Avis des services de la DREAL sur le parc éolien de la Moivre sur le territoire des communes de Dampierre-sur-Moivre et Saint-Jean-sur-Moivre (51).

Réponses et compléments du pétitionnaire

Objet : **Projet éolien parc de la Moivre**  
Réf. : AEU\_51\_2019\_111\_PEO de la Moivre

**Réponses à la demande de compléments du SAER**

**Carte 3 : Principales espèces observées en halte en période des migrations postnuptiales**

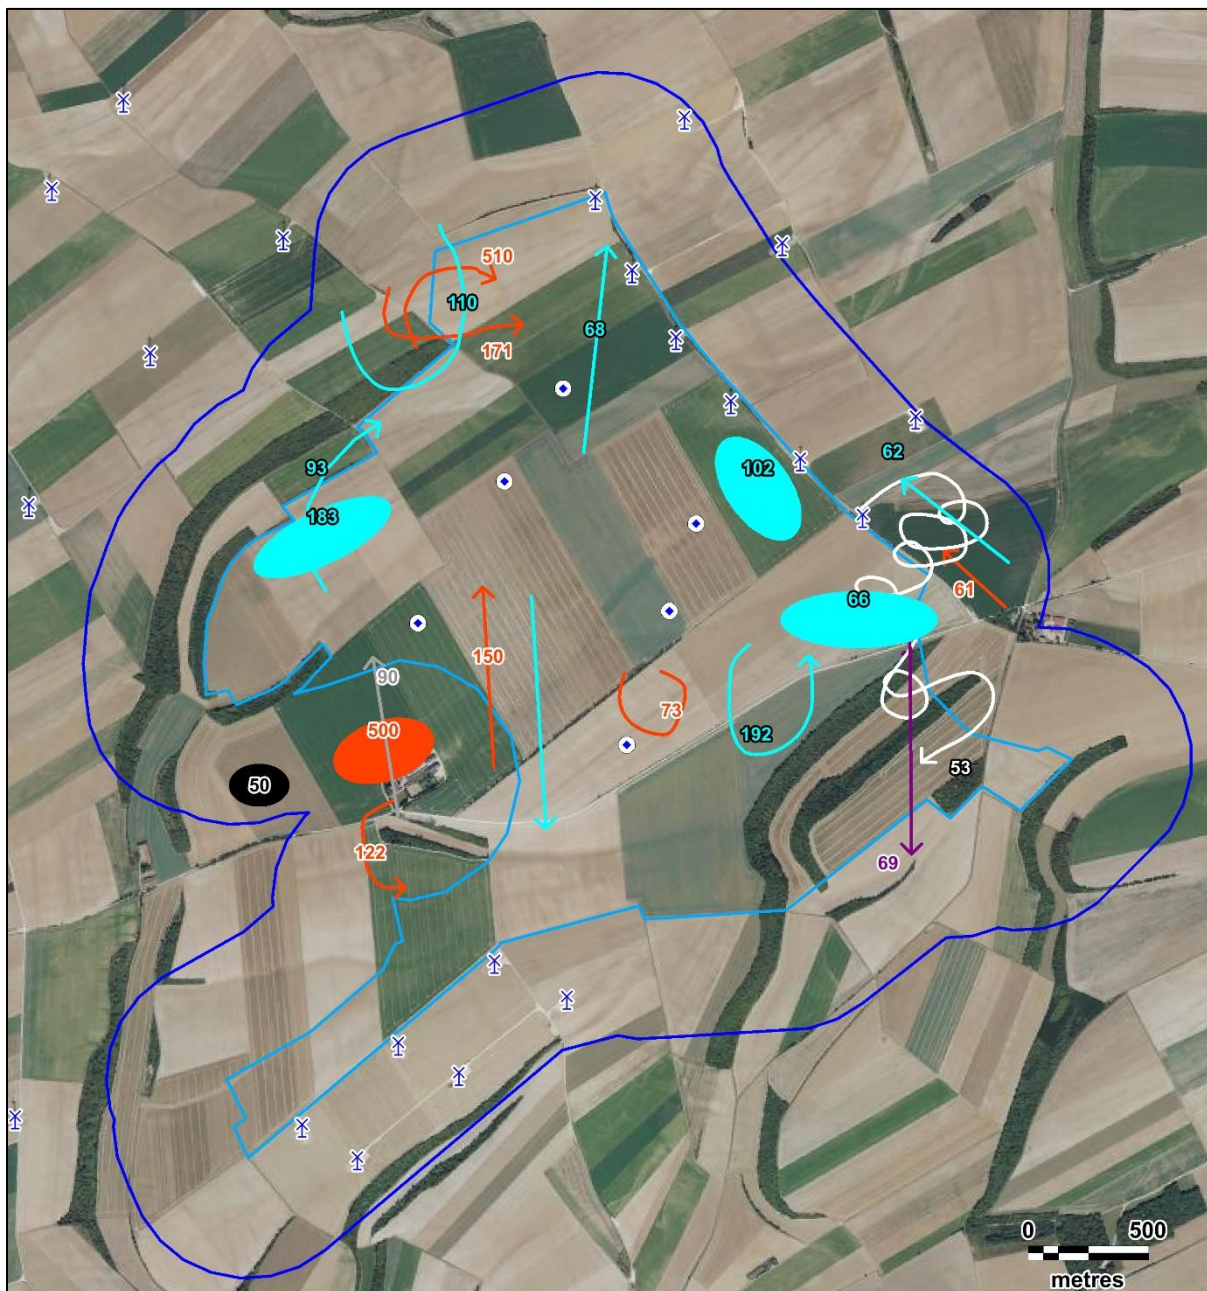
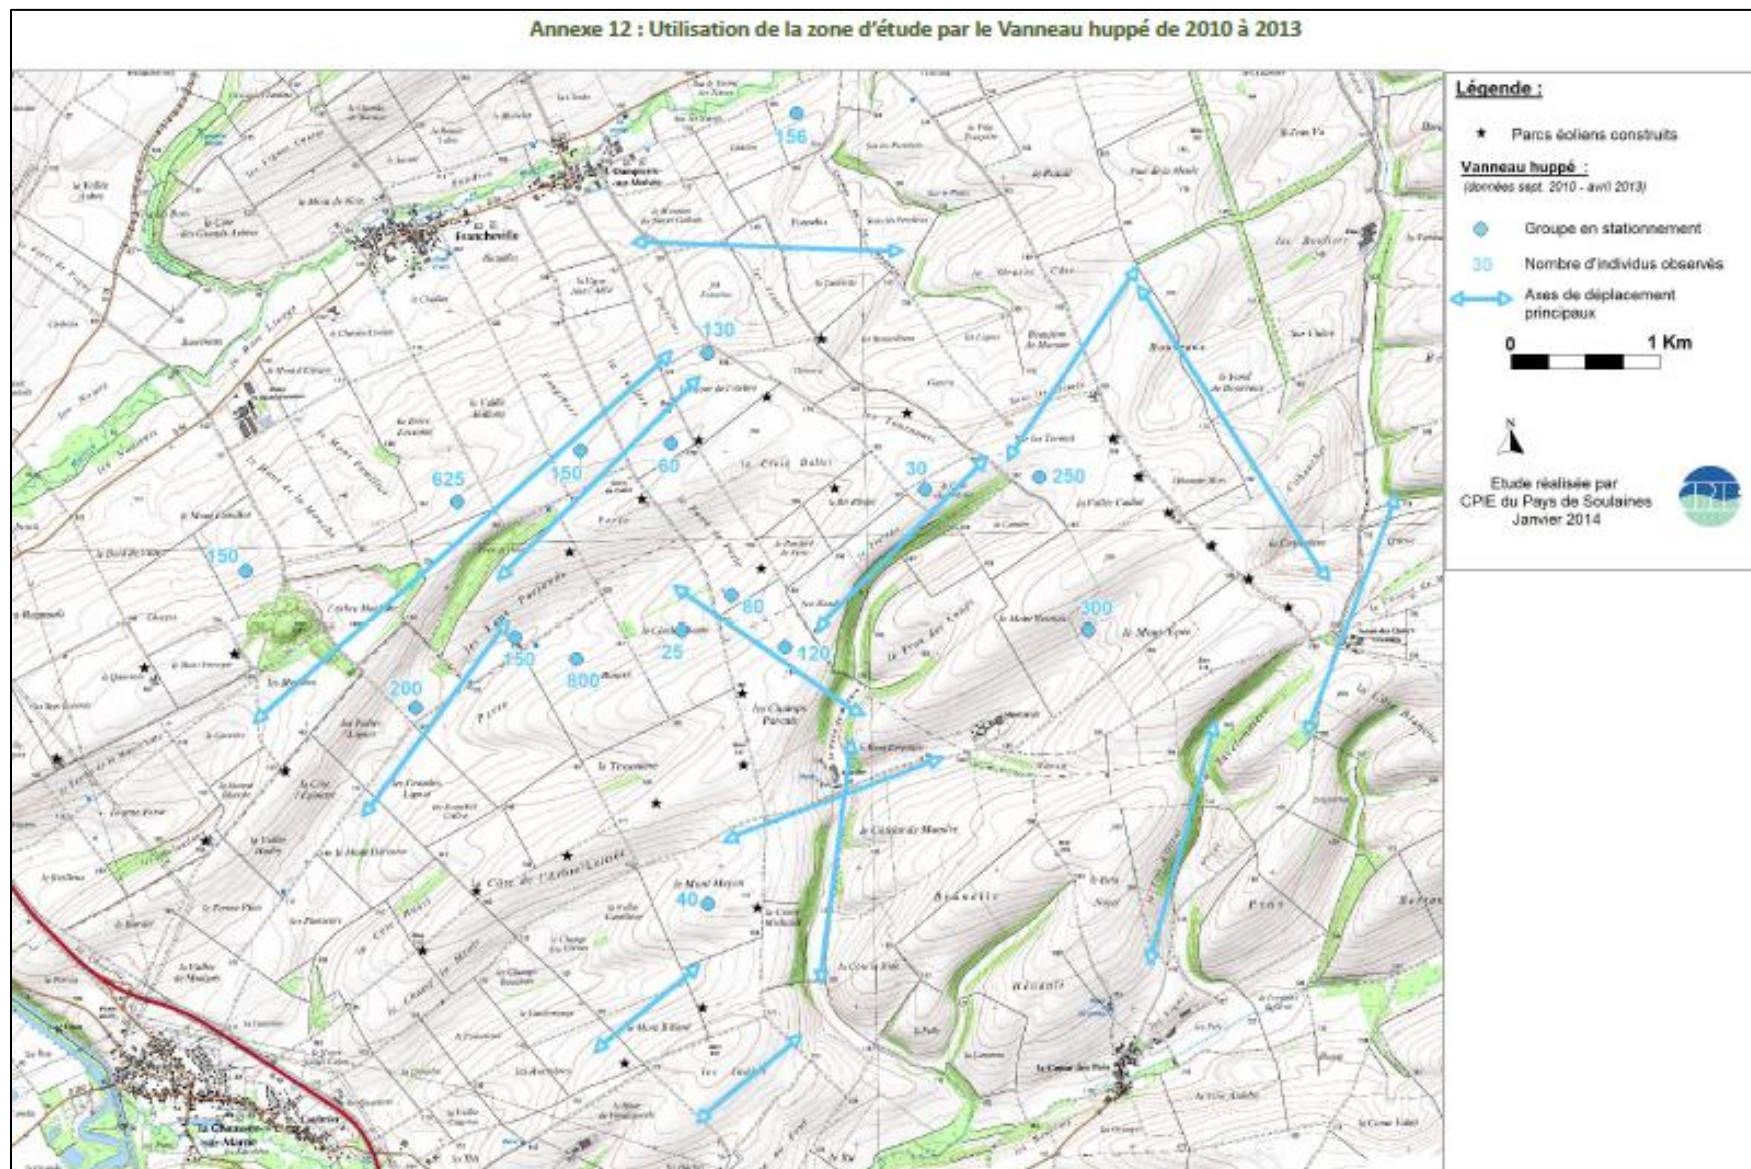
- « En période de migration post-nuptiale, 1255 Vanneaux huppés ont été recensés sur l'aire d'étude immédiate, dont 494 en halte. De plus, l'impact concernant la perte d'habitats pour les espèces migratrices en halte, telles que le Vanneau huppé, est évalué à très faible, malgré l'observation de 494 Vanneaux huppés en halte sur l'aire d'étude immédiate en période post-nuptiale. Cet impact apparaît sous-estimé, compte-tenu notamment des effets cumulés dans ce secteur déjà dense en parcs éoliens, sur lequel plusieurs projets sont envisagés.

***Il convient de localiser les principales aires de halte observées, pour l'ensemble des espèces, et en particulier le Vanneau huppé, qui bien que non protégé, constitue un enjeu de préservation de surfaces suffisantes pour les haltes. Il convient également d'analyser précisément l'enjeu vis-à-vis des zones de halte disponibles sur l'aire d'étude rapprochée, et de ré-évaluer l'impact en fonction de cette analyse. »***

Les groupes conséquents observés sur le site en période postnuptiale, en halte ou en vol, concernent principalement l'Etourneau sansonnet et le Vanneau huppé. Outre ces deux espèces, un groupe de 50 individus de Corneille noire a été observé au sein des cultures, ainsi qu'un groupe de 90 pigeons ramiers en vol, un groupe de 69 pinsons des arbres et un groupe de 53 grues cendrés, ces deux derniers en vol migratoire vers le sud ou sud-ouest.

Le Vanneau huppé a été observé au plus proche à 100 mètres des futures éoliennes tandis que la majorité des observations ont été réalisées à plus de 300 mètres. Plusieurs groupes de vanneau huppés ont été observés à proximité immédiate des éoliennes déjà existantes, ce qui prouve qu'il peut évoluer à proximité des éoliennes. Ce constat est également appuyé par les suivis des parcs éoliens localisés aux alentours qui démontrent que le Vanneau huppé est toujours présent dans le secteur après la construction des éoliennes. En effet, la synthèse de l'étude publiée en janvier 2014 par le CPIE du Pays de Soulaines qui a concerné un suivi avifaune post-implantation ainsi qu'un bilan des 3 années de suivi (2010-2013) sur 17 éoliennes de quatre parcs éoliens (le parc éolien des Champs Parents, de la Croix de Cuitot, de la Côte à l'Arbre Lestrée et du Mont de l'Arbre, tous situés à l'ouest et au nord-ouest du projet éolien de la Moivre, contient une cartographie des observations du Vanneau huppé au cours des trois années qui a été reprise en page suivante. De nombreux groupes de vanneaux huppés évoluent ainsi à proximité des éoliennes. Cela permet de conclure que les groupes observés à proximité des futures éoliennes du parc de la Moivre pourront donc continuer d'évoluer sur cette même zone. L'impact des éoliennes de perte de territoire sur cette espèce sera donc faible. Les autres espèces citées comme l'Etourneau sansonnet qui a été observé à proximité immédiate des futures éoliennes sont des espèces peu effarouchées par la présence des éoliennes. La perte de territoire maximale sera donc équivalente à la surface du mât et de la plateforme, soit une perte minime par rapport à la taille des milieux ouverts dans le secteur.

**Carte 4 : Trame verte et bleue à l'échelle des trois projets**

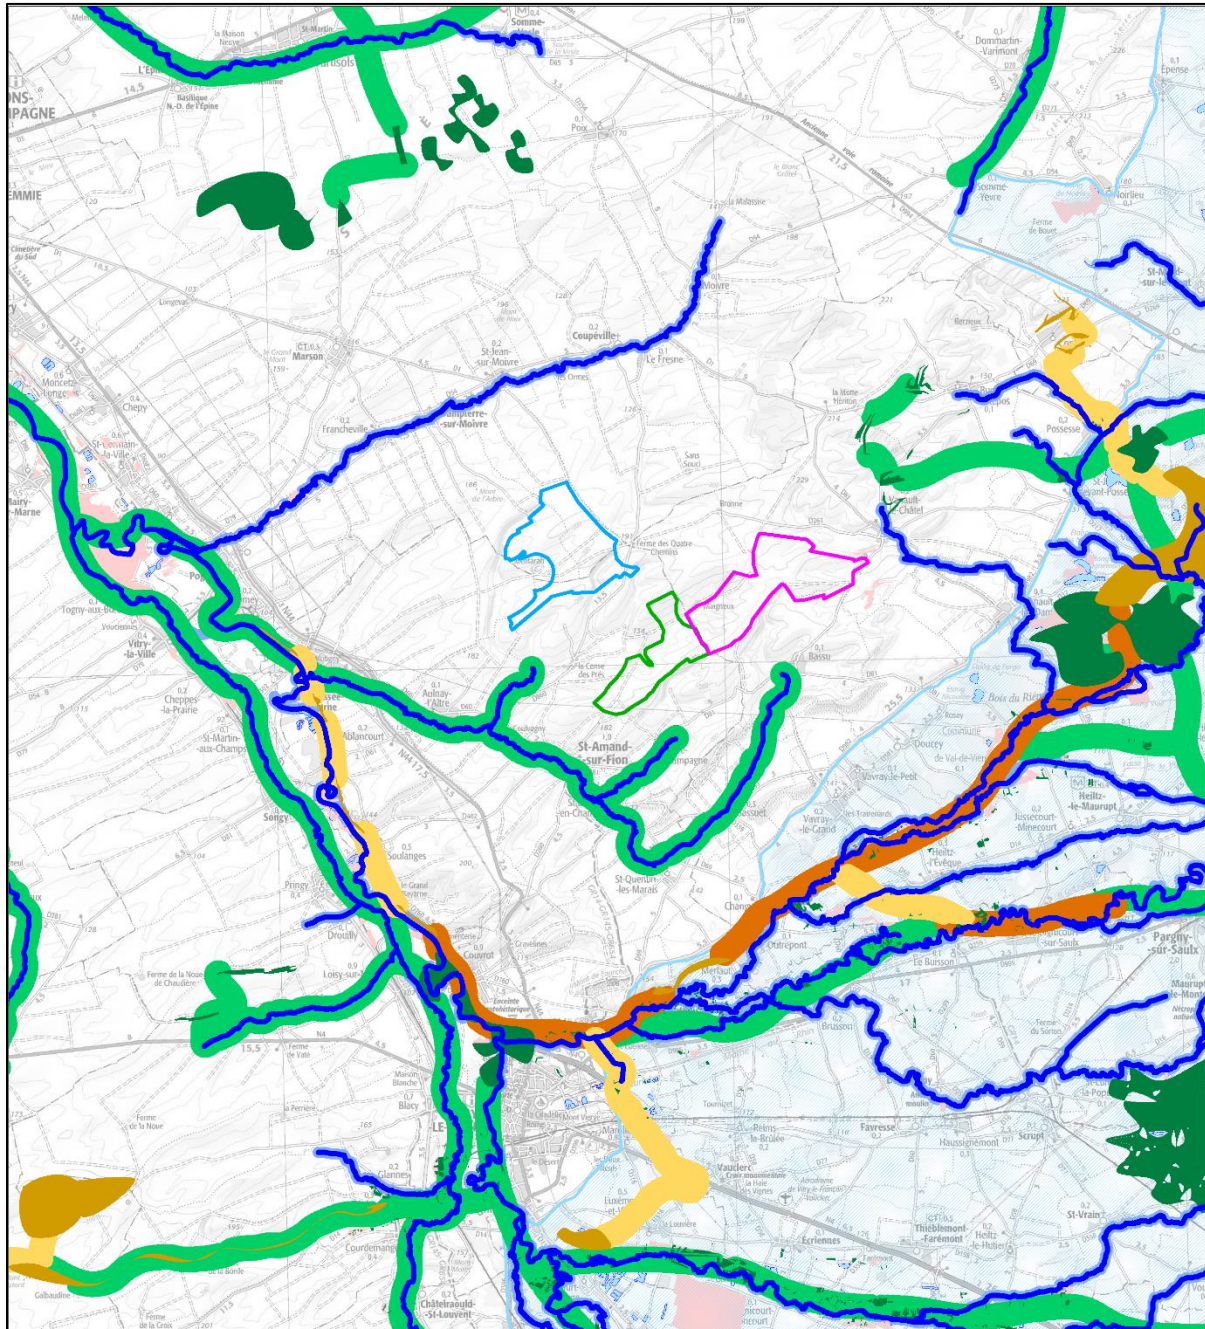
- « Dans le cadre des projets éoliens Bermont, Blanche Côte et Moivre, un mât de mesure a été mis en place sur le site de Bermont, à l'extrémité Nord-Est de la ZIP de ce projet, à proximité immédiate de la ZIP de Blanche Côte. Si ce mât permet de mesurer l'activité des chiroptères au niveau de l'implantation des 2 autres projets, les résultats ne peuvent pas être appliqués au projet de la Moivre, situé à environ 3 km au Nord du mât. En effet, le contexte est différent, on trouve de nouveaux corridors boisés sur l'aire d'étude immédiate du projet de la Moivre, donc l'activité des chiroptères n'a pas de raison d'être homogène sur les 3 sites.

***Il conviendra donc de réaliser une nouvelle campagne d'enregistrements en continu en hauteur sur le site de la Moivre, ou bien de ne pas considérer les résultats des enregistrements réalisés sur Bermont comme représentatifs pour le projet, et ainsi de construire la séquence ERC compte-tenu de l'absence de réalisation d'un suivi d'activité en continu en hauteur. »***

L'étude de la trame verte et bleue permet de mettre en évidence les différentes continuités écologiques. En analysant la cartographie en page suivante, il apparaît clairement que les trois sites se localisent dans un même ensemble de milieux ouverts, entourés de cours d'eau au Nord et à l'Est du site et ponctués de boisements.

Figure : Variantes d'implantation par rapport aux contraintes et servitudes techniques et à l'éloignement de 200 m vis-à-vis des boisements (variante 3 retenue)

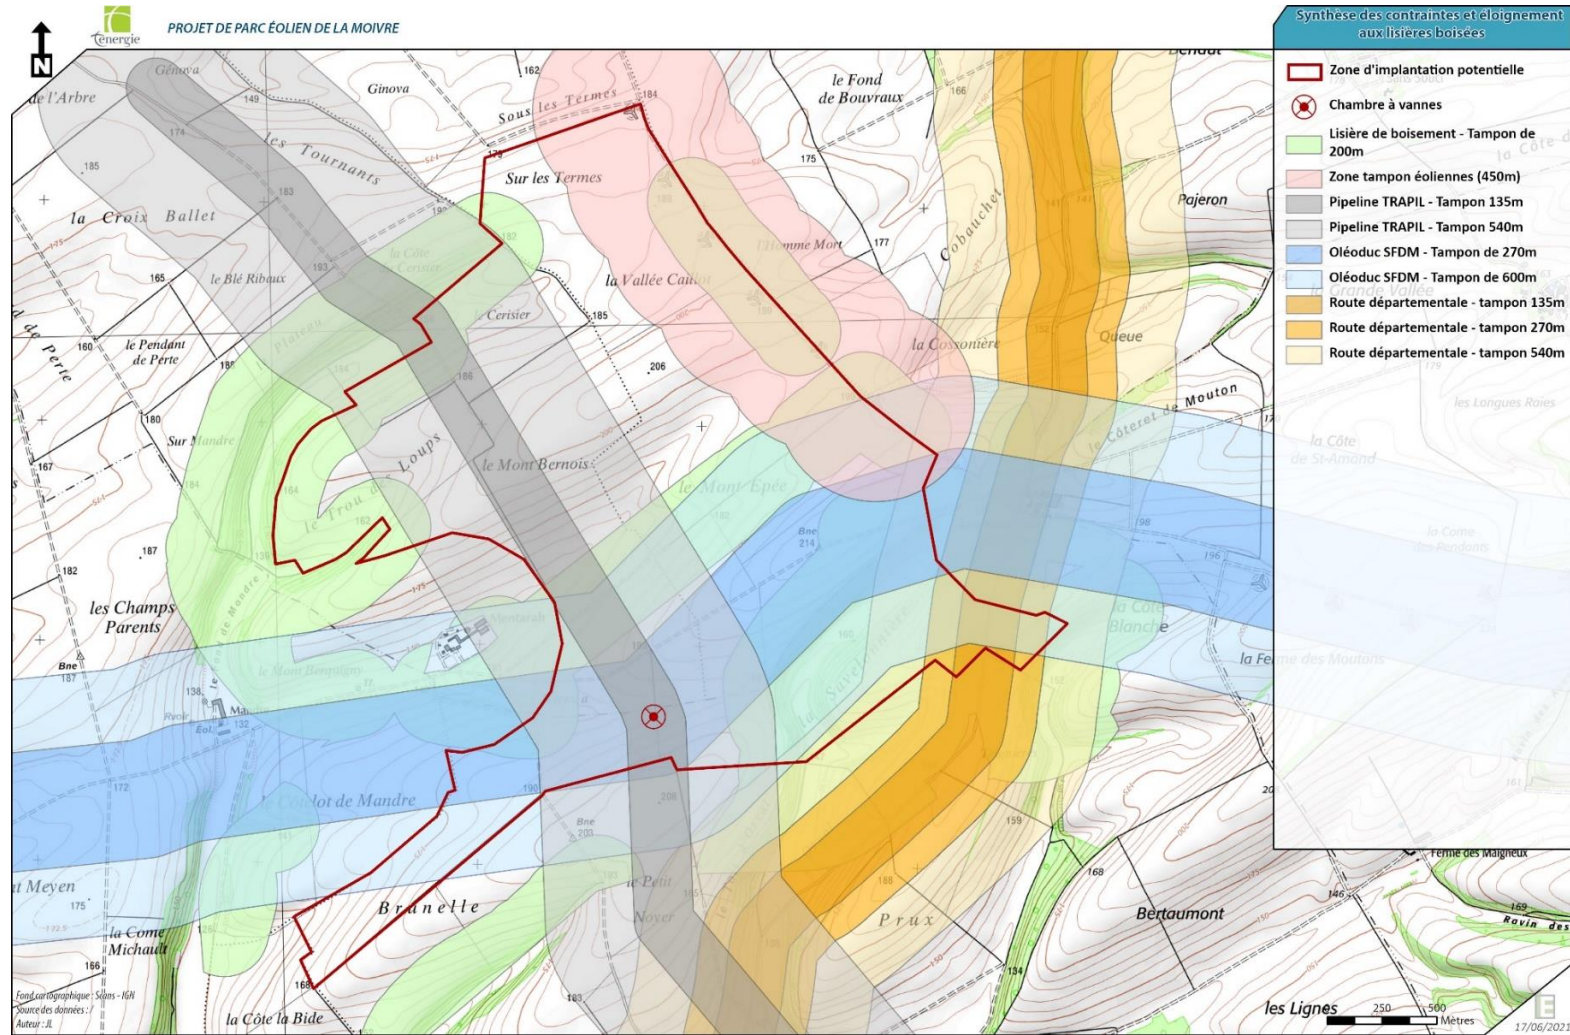
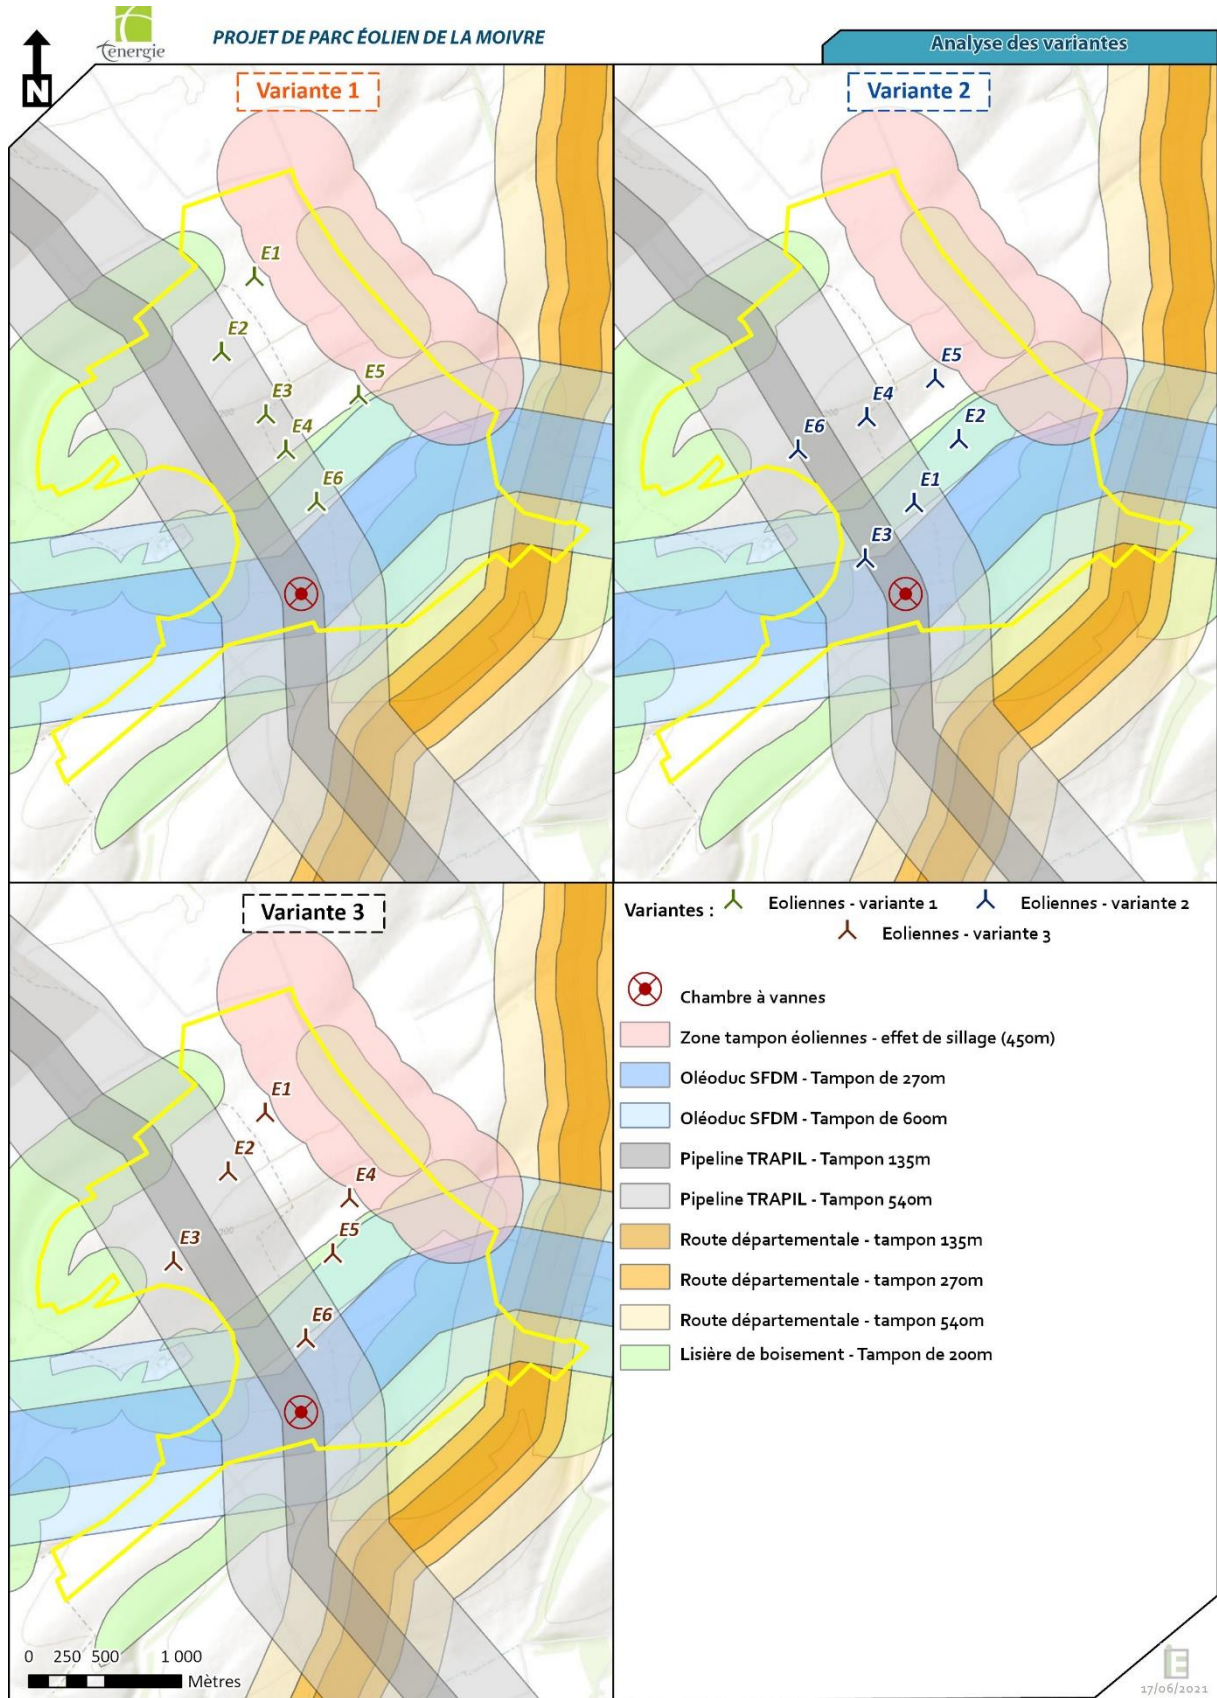
| Repère dans le dossier (document, page...)        | Complément à apporter   | Référence réglementaire |
|---|---|-------------------------|
| Etude écologique p.373 (solutions alternatives)   | Etudier des variantes d'implantation avec la totalité des éoliennes situées à plus de 200 m en bout de pôle des boisements.   | R 122-5                 |

Les cartes suivantes présentent les variantes d'implantation en fonction de l'éloignement de 200 m vis-à-vis des boisements et des contraintes et servitudes techniques surfaciques qui limitent les possibilités d'implantation au droit de la Zone d'Implantation Potentielle.

En observant ces cartographies il est possible de remarquer que la majorité des éoliennes est positionnée à plus de 200 m des boisements (variante 1 et 3), mais surtout que la densité de contraintes surfaciques et, à plus forte raison de secteurs d'exclusion à l'implantation d'aérogénérateurs, limitent assez nettement les possibilités d'implantation. L'éloignement de l'ensemble des aérogénérateurs à plus de 200 m des boisements ne pourrait se faire sans remettre en cause la composition harmonieuse du projet dans le but d'une intégration paysagère pertinente, ni sans remettre en cause la capacité de productivité du projet et, de faite, sa rentabilité.

Par ailleurs, au regard de l'état initial de l'étude écologique qui a été rédigé à partir de données de terrain, de références bibliographiques solides et d'un important retour d'expérience d'ENVOL Environnement dans la région et en France, il est important de rappeler que les enjeux sont considérés comme faibles en milieu ouvert, soit dès 100 mètres au-delà des éléments boisés. De plus, un ensemble de mesure comprenant un bridage de l'ensemble des éoliennes, a été mis en place afin d'éviter ou à défaut de réduire les effets du projet sur les chiroptères.
